BAB V

HASIL EVALUASI RANCANGAN

Berdasarkan hasil dari evaluasi pendadaran Proyek Akhir Sarjana (PAS), terdapat beberapa komentar dan pertanyaan yang perlu dijawab sebagai koreksi dalam perancangan Pasar Ekologi Lempuyangan, diantaranya berkaitan dengan:

Gambar 5 1 Vegetasi untuk Cemaran Udara
Sumber: Penulis, 2018

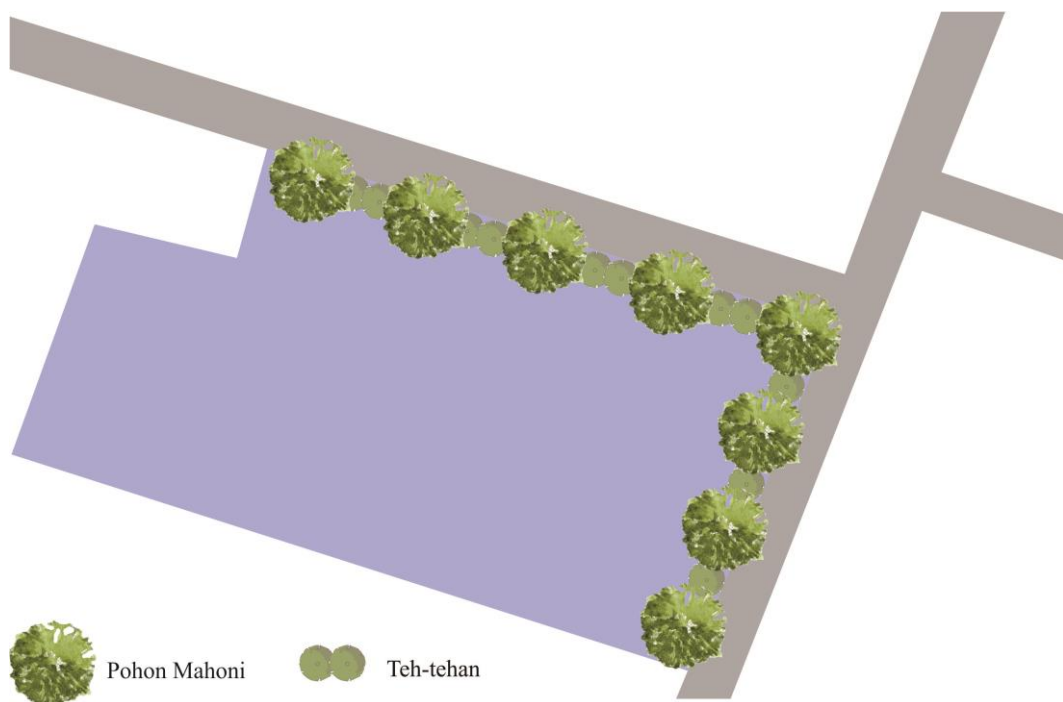
Dari hasil evaluasi oleh penguji, jenis tanaman yang berfungsi mengatasi cemaran udara dinilai kurang efisien yaitu pohon ketapang. Pohon ketapang memiliki karakteristik yang kurang sesuai jika digunakan untuk mengatasi cemaran udara, dikarenakan tajuknya yang cenderung ke samping bersifat teduh dan letak daun-daun dan ranting yang renggang atau jarang-jarang. Untuk mengatasi cemaran udara, dibutuhkan tanaman yang daunnya rimbun atau rapat, sehingga tanaman yang cocok adalah pohon mahoni.

Gambar 5 2 Layout Lantai 1
Sumber: Penulis, 2018

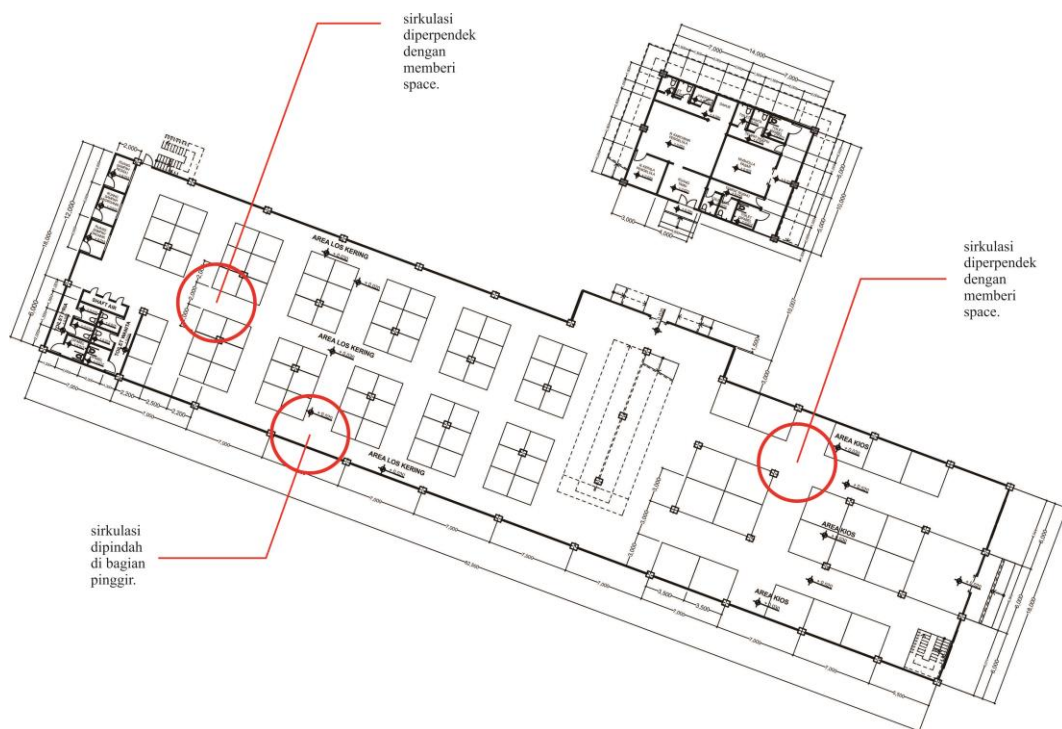
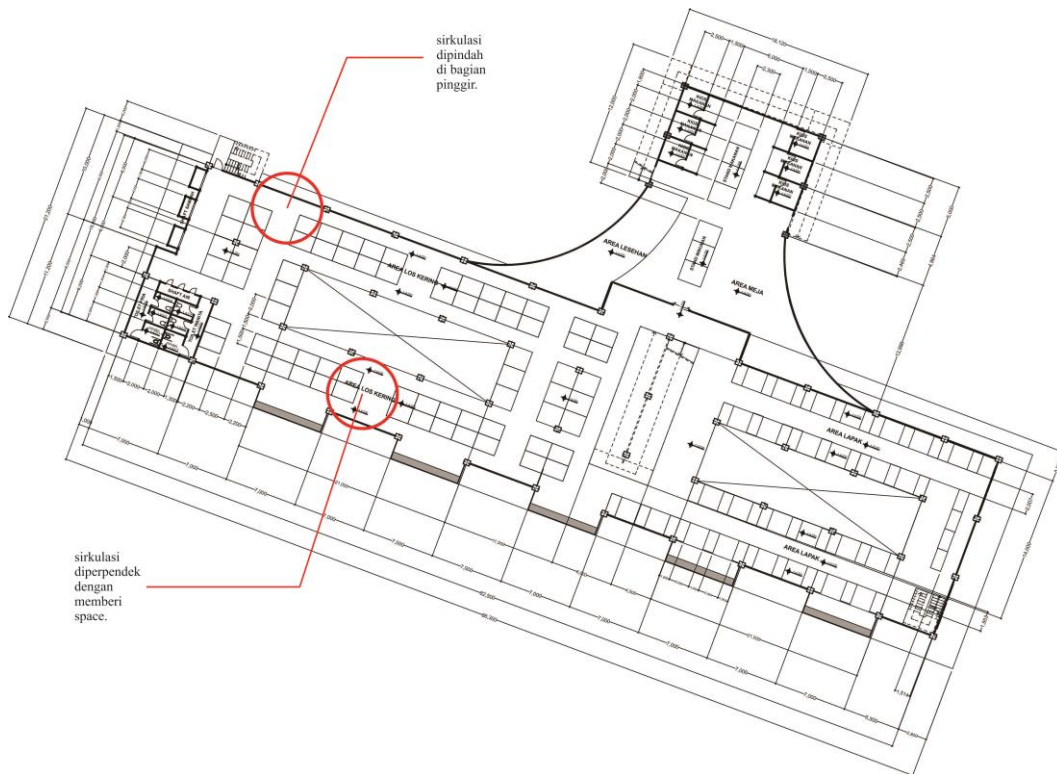
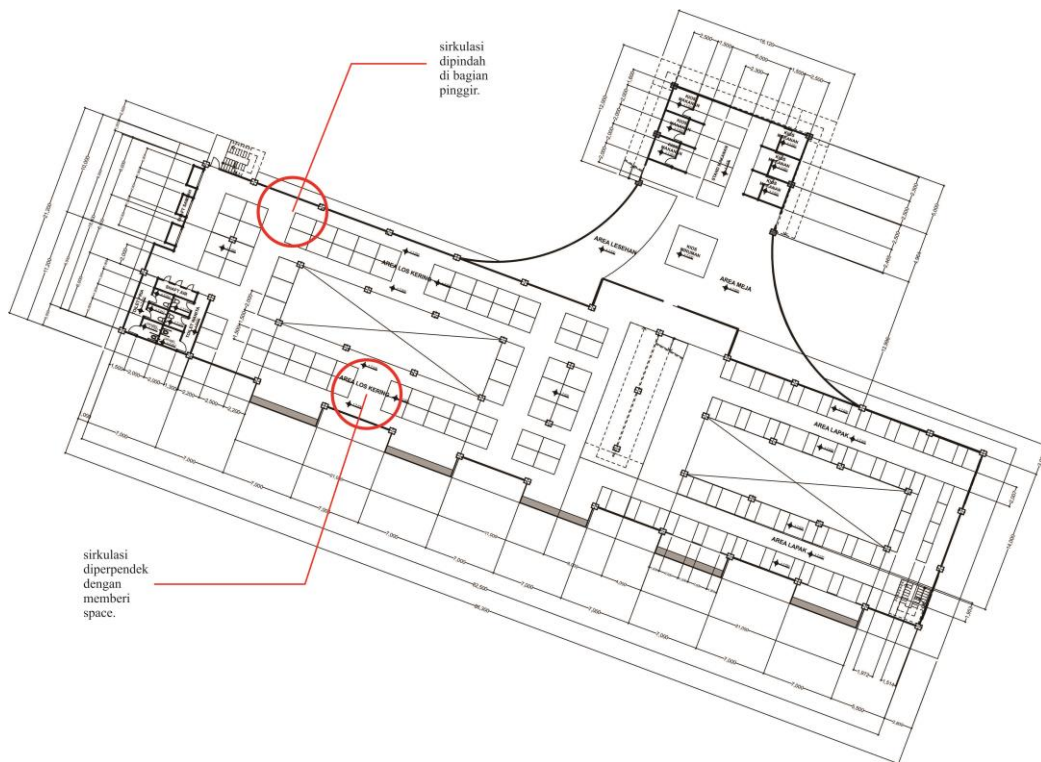
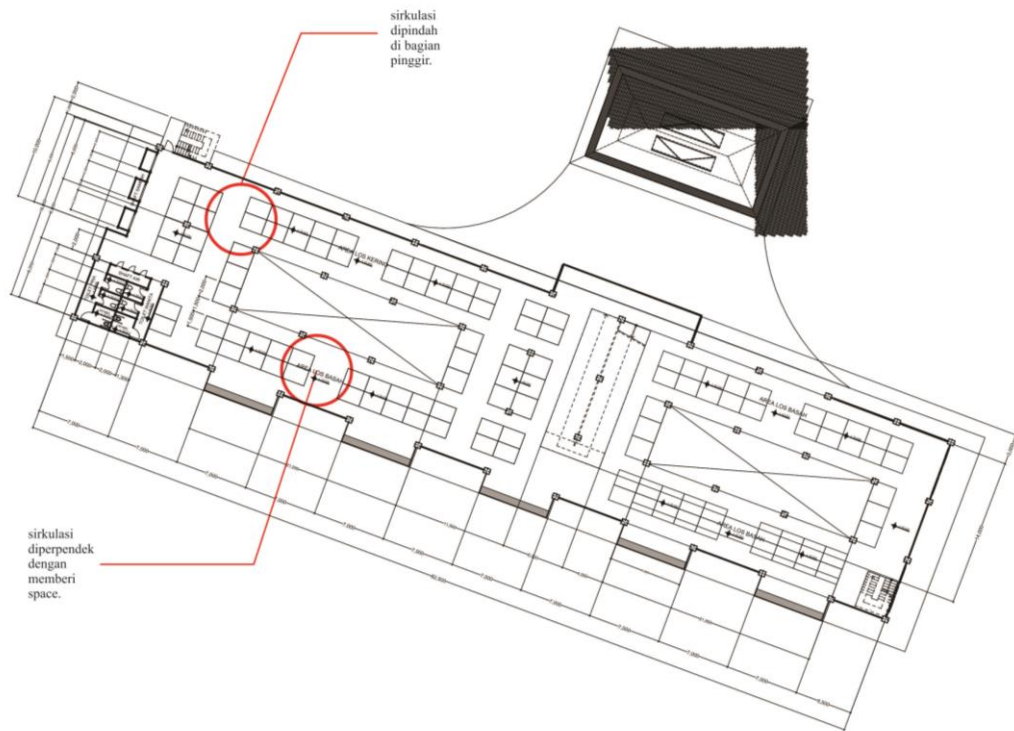
Dari hasil evaluasi oleh penguji, aspek pencahayaan dan penghawaan pada pasar belum maksimal dan dinilai kurang bagus. Hal ini didasarkan pada desain sirkulasi yang diletakkan diantara dua deret kios/los. Sehingga cahaya yang masuk, terhalang oleh dinding partisi dari masing-masing kios dan los. Sirkulasi di tengah juga menghalangi sirkulasi udara di dalam ruangan. Ruangan akan cenderung pengap karena udara berkumpul di area sirkulasi pembeli sehingga menimbulkan bau yang tidak sedap. Oleh karenanya, penguji menyarankan agar pencahayaan dan penghawaan dapat dimaksimalkan, sirkulasi pembeli diletakkan di pinggir, sedangkan kios dan los berada di tengah. Berikut adalah perubahan denahnya.

Gambar 5 6 Tampak Samping

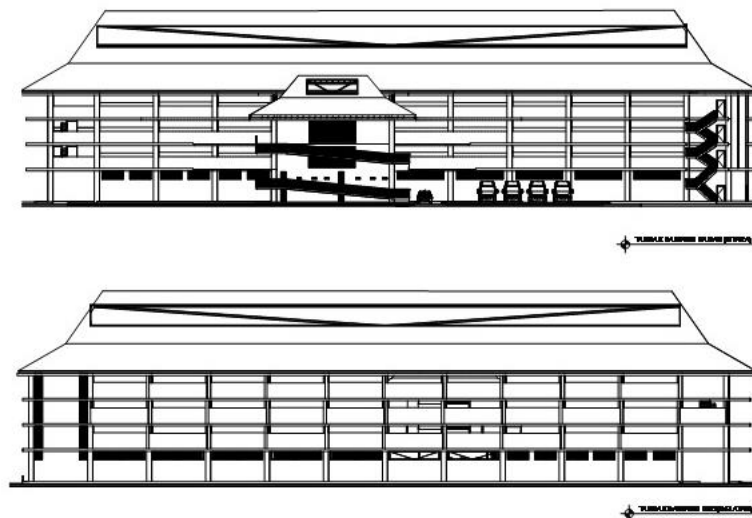
Sedangkan didalam ruangan ramp diperlukan pencahayaan yang cukup juga karena ramp merupakan transportasi utama di dalam Pasar Lempuyangan. Untuk mengatasi masalah tersebut, maka jendela skylight perlu diperpanjang untuk menjangkau area pada ramp. Berikut merupakan perubahan desainnya.

Gambar 5 7 Skema Air Bersih
Sumber: Penulis, 2018

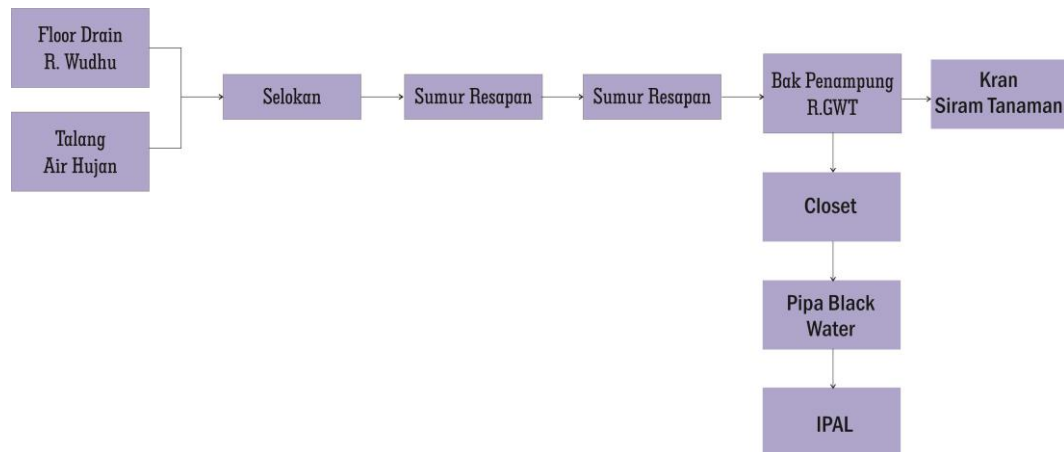
Dari hasil evaluasi oleh penguji, skema alur konservasi air hujan kurang jelas. Disarankan untuk diperjelas agar penggunaan air bersih yang digantikan oleh air hujan dapat maksimal. Berikut merupakan skema yang diperbaiki.

Air yang disaring merupakan air hujan. Kemudian hasil saringan tersebut dialirkan melalui pipa menuju ke ruang GWT untuk diteruskan ke pipa-pipa air bersih yang fungsinya untuk menyiram kloset dan menyiram tanaman. Untuk bekas air penyiraman tanaman, dibiarkan meresap kedalam tanah. Sedangkan air bekas penyiraman kloset dialirkan ke dalam pipa black water untuk dilakukan pengolahan terlebih dahulu sebelum dibuang ke gorong-gorong.

Gambar 5 8 Skema Grey Water
 Sumber: Penulis, 2018

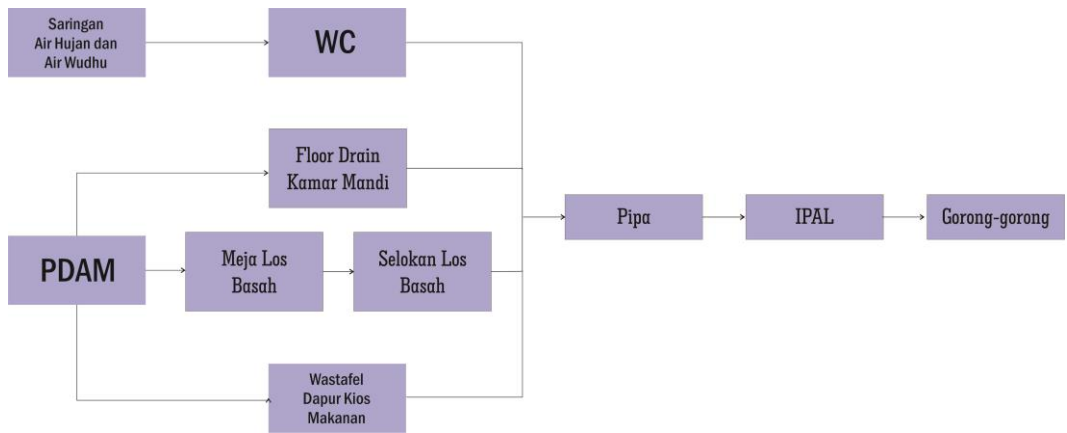
Seperti konservasi air hujan, dari hasil evaluasi oleh penguji, skema alur limbah cair kurang jelas. Limbah yang akan diolah terlebih dahulu merupakan limbah yang berasal dari kloset, floor drain kamar mandi, selokan los basah, dan wastafel di dapur kios makanan. Berikut merupakan skema yang diperbaiki.
